改善箇所説明図

(不具合内容)

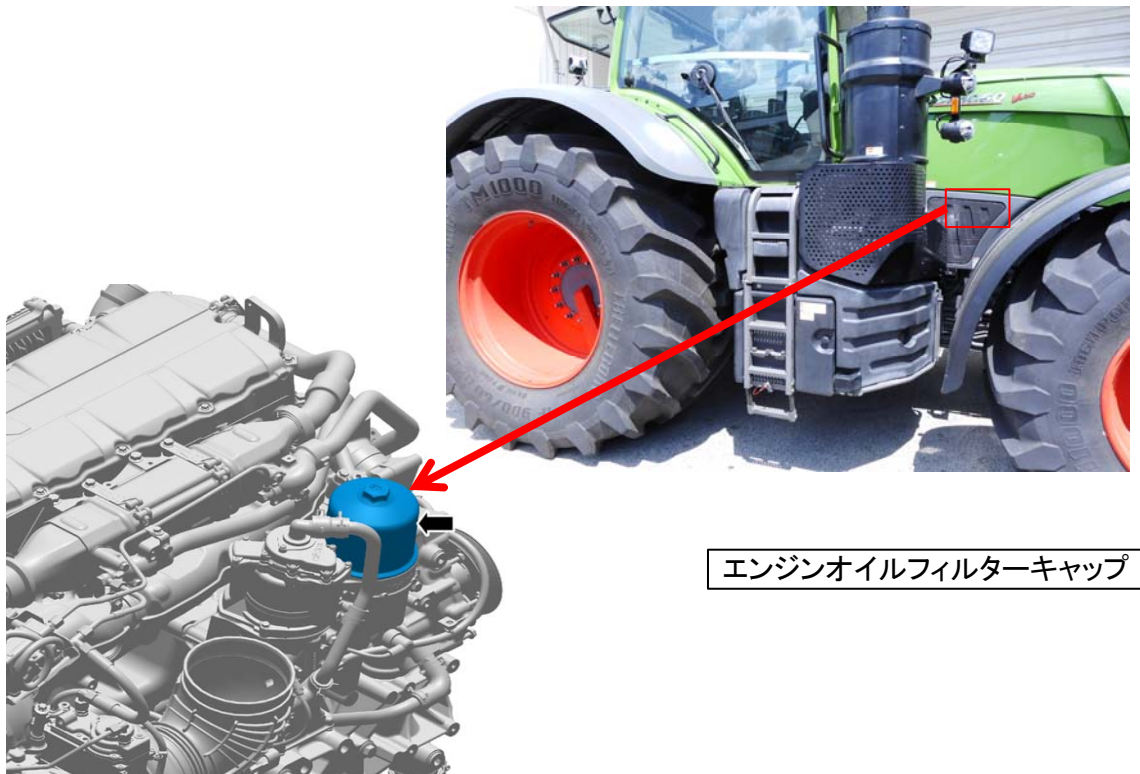
注：□ は、交換する部品を示す。

農耕トラクタのオイルフィルターキャップにおいて、製造工程で材質の選定が不適切なため、取扱説明書に従ってエンジンオイルを交換しないと、オイルフィルターキャップが早期に劣化することがある。
そのため、そのまま使用を続けると、オイルが漏れ、エンジンの潤滑が不足し、最悪の場合、エンジンが停止するおそれがある。

全車両、オイルフィルターのキャップを良品に交換する。

識別：改善実施済み車両には、車両後方右側にリコール届出番号(外-4063)のステッカーを貼付ける。
